ASPETTI AMBIENTALI OGGETTO DELLE OSSERVAZIONI

OSSERVAZIONE N. 1 : AREA dell'IMPIANTO EOLICO NON IDONEA ai sensi dell'art. 20 com. 8 lettera c quater del Decreto Legislativo n. 199/2021 e ss.mm.ii.

ALLEGATO alle OSSERVAZIONI all' IMPIANTO EOLICO denominato REMPILLO nel COMUNE di PITIGLIANO (GR). Composto da n. 5 immagini e n. 5 pagine

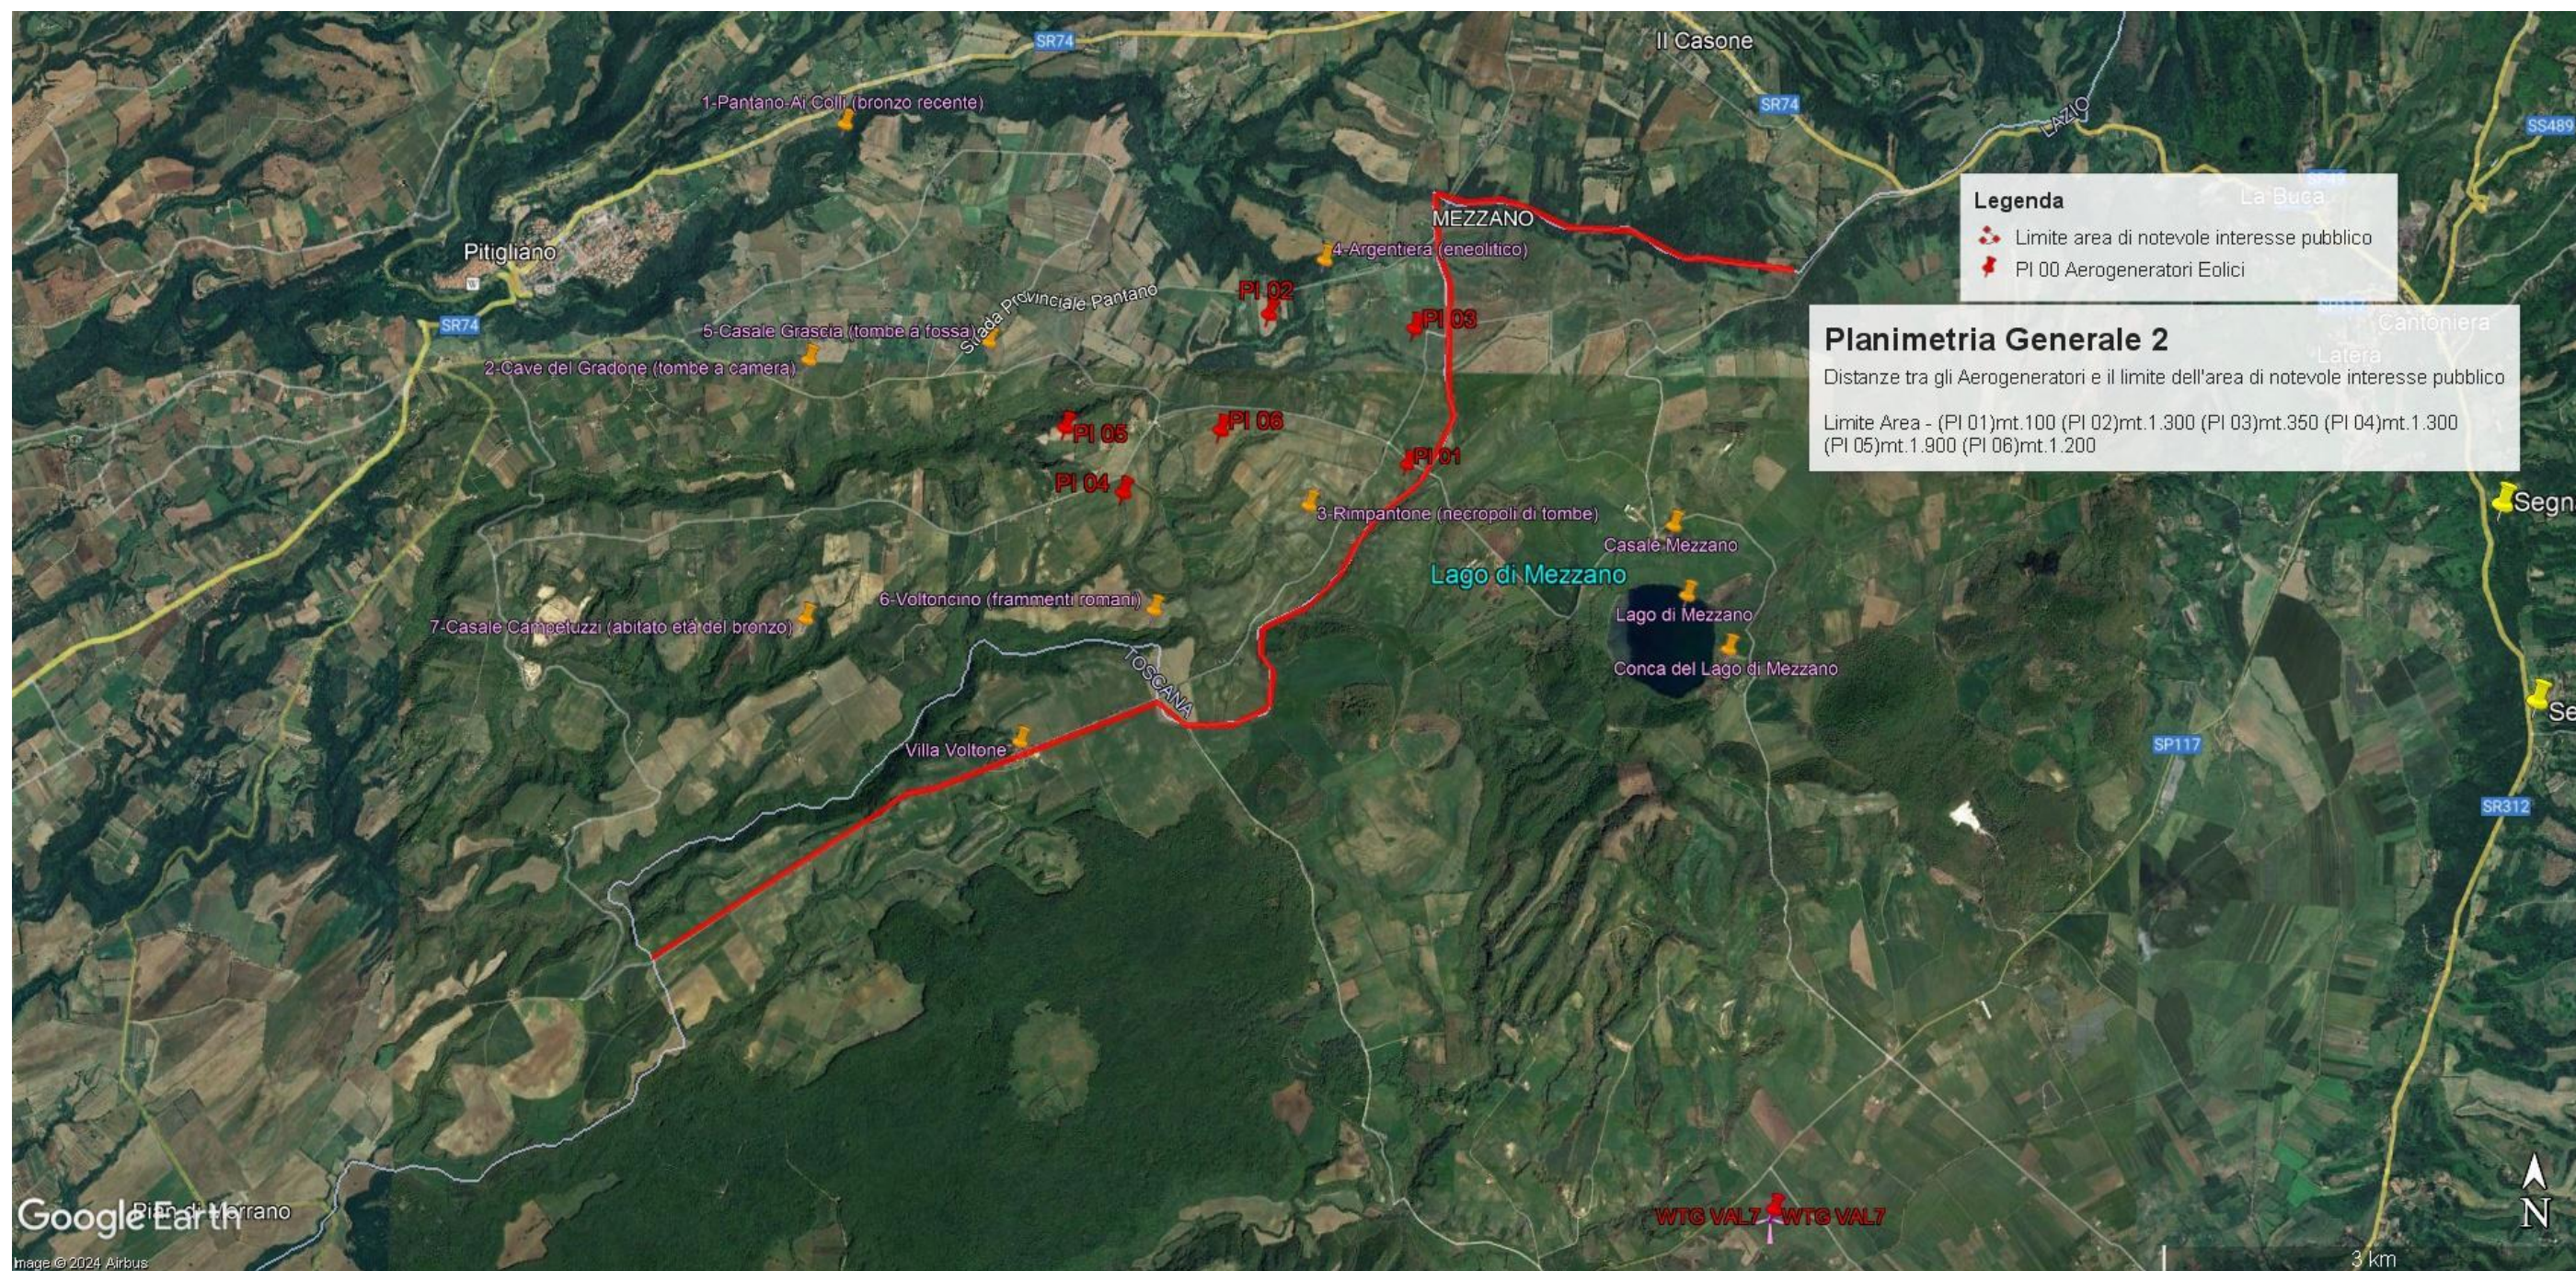
In sintesi, visti l'art. 20 comma 8 lettera c) quater del D.Lgs n 199/2021 e le Linee guida nazionali appena citate, considerato l'enorme impatto dell'impianto eolico industriale denominato "Rempillo" sulla zona paesaggistica di notevole interesse pubblico ben individuata nelle immagini n.1 e n. 2 e sui Beni Culturali evidenziati nell' immagine n. 3 dell'Allegato alle presenti Osservazioni, per la collocazione delle pale P04 e P05 direttamente all'interno del perimetro di un'area archeologica e per gli impatti anche sull'area intermedia e vasta dei pregiati territori laziali della Tuscia settentrionale e in particolare di quelli del pitiglianese ricco di emergenze agricole, naturalistiche, storiche e archeologiche del periodo etrusco ma non solo, si chiede che venga negata l'autorizzazione all' insediamento dell'impianto eolico denominato "Rempillo".

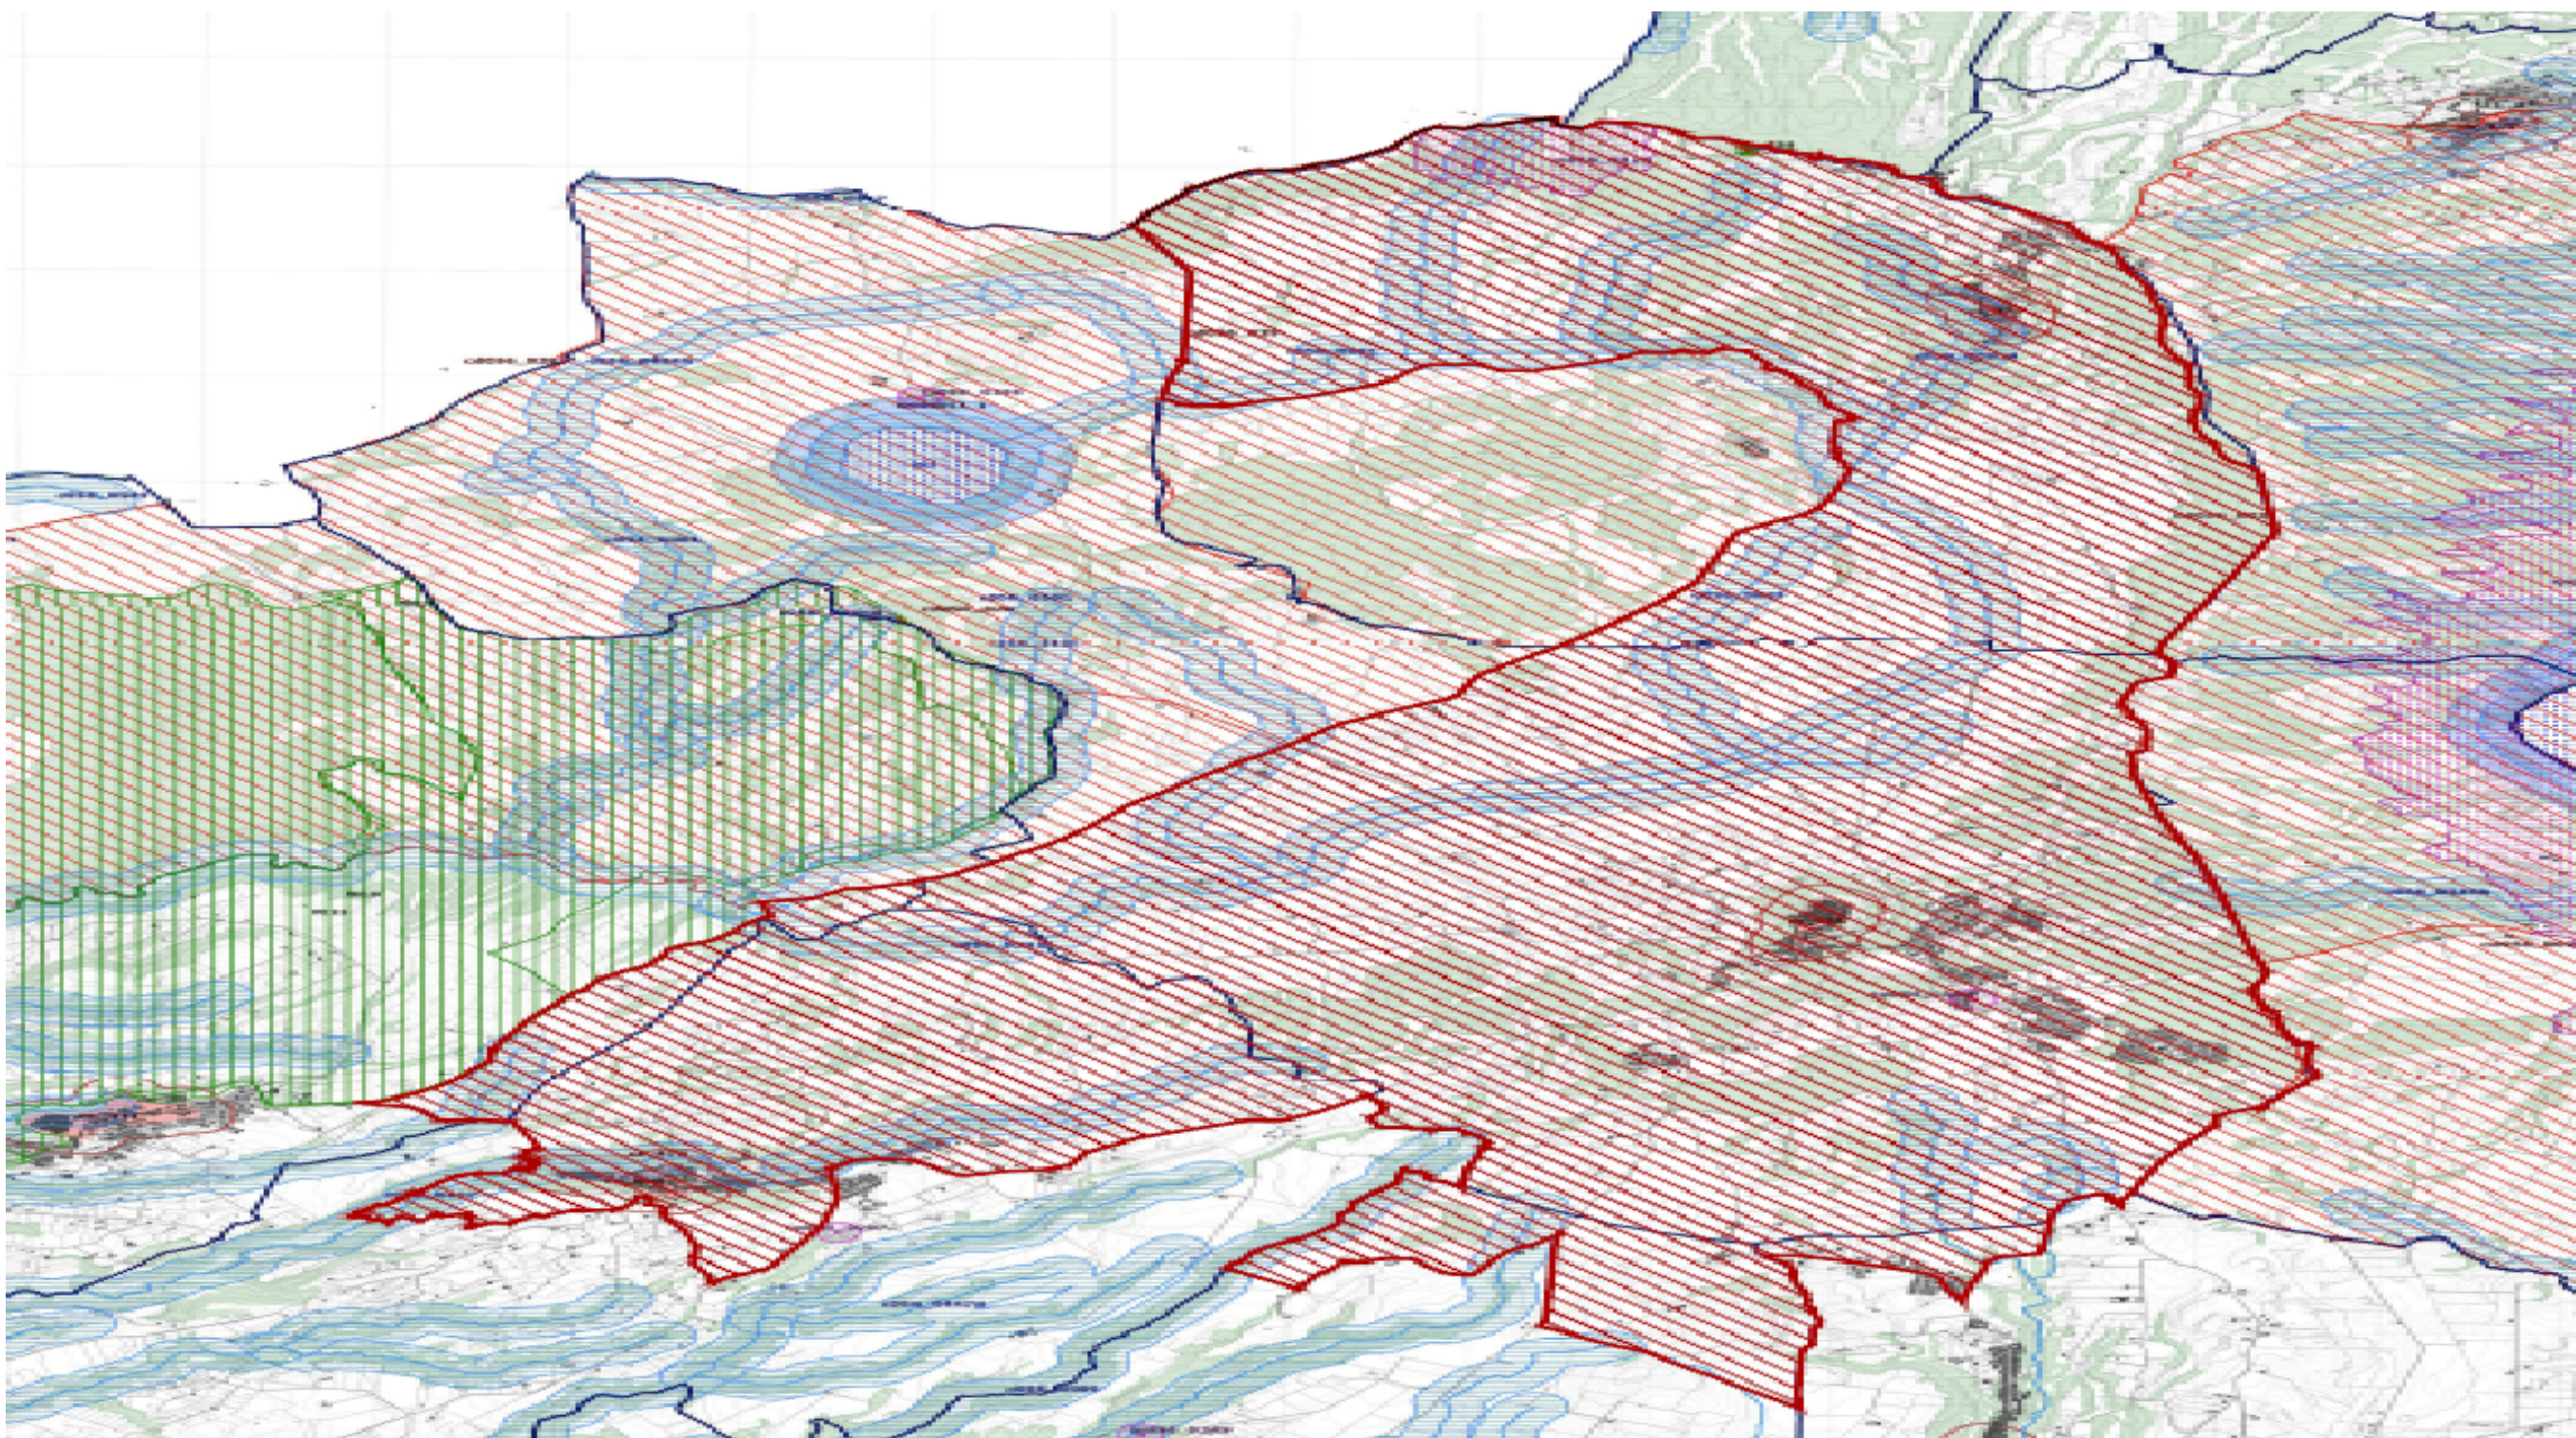
Alla luce del combinato disposto dal "vincolo sul patrimonio paesaggistico (artt. 136 e ss. e 142 del decreto legislativo n. 42/2004 e ss.mm.ii.) e sui beni culturali" (artt. 10 e ss. del decreto legislativo n. 42/2004 e ss.mm.ii.) e dal comma 8 lettera c-quarter del D.Lgs 191/2021 e ss.mm.ii si evince che, ad oggi, le aree in cui sono previsti gli insediamenti dei sei aereogeneratori dell'impianto eolico denominato "Rempillo" non sono idonee perché ricadono tutte all'interno della fascia di rispetto dei **beni paesaggistici di notevole interesse pubblico denominati "Conca del Lago di Mezzano e territorio circostante" (D.M. 22.05.1976)** comprendente anche il **vincolo "Selva del Lamone" (D.M. 22.05.1984)** tutelati **dall'art. 136 del Codice dei Beni Culturali e del Paesaggio** e in particolare un aerogeneratore (P01) è a 100 metri dal primo vincolo citato e gli altri cinque compresi in una distanza massima tra 1 km e 2 km (vedi immagine n. 1 dell'ALLEGATO). Nella fascia di rispetto dei 3 km anche la porzione di vincolo rappresentato dalla Selva del Lamone che gode di altre importanti tutele in quanto Riserva Naturale regionale (L. 394/91 e L.R. 29/97), Zona di Protezione speciale (ZPS) insieme ai Monti di Castro collegati tra loro da una Zona di Conservazione Speciale (ZSC), il sistema fluviale Fiume Fiora-Olpeta. La Selva del Lamone oltre il vincolo paesaggistico di notevole interesse pubblico che la rende area non idonea all'installazione degli impianti FER anche nelle sue fasce di rispetto dei 3 km, gode di un'altra tutela che ne rivela l'importanza di area di importanza internazionale per l'avifauna IBA (012) che viene collegata all'altra IBA (099) Lago di Bolsena attraverso la ZPS Caldera di Latera e la ZSC Lago di Mezzano che insieme sono compresi nel vincolo paesaggistico " Conca Lago di Mezzano..." e verranno uniti dal nuovo vincolo paesaggistico "*Ambito paesaggistico, geologico e geomorfologico dell'orlo della caldera di Latera e delle sue pendici interessate dai centri eruttivi periferici*" (si veda a riguardo la proposta pubblicata sul sito del MIC in data 09/08/2023 e

l'immagine n. 2 dell' ALLEGATO) all'area di notevole interesse pubblico " Conca del lago di Bolsena" (D.M. 24.10.1960). Praticamente una vasta zona che per interesse paesaggistico e naturalistico oltre che storico, archeologico e identitario rappresenta un unicum nel panorama nazionale.
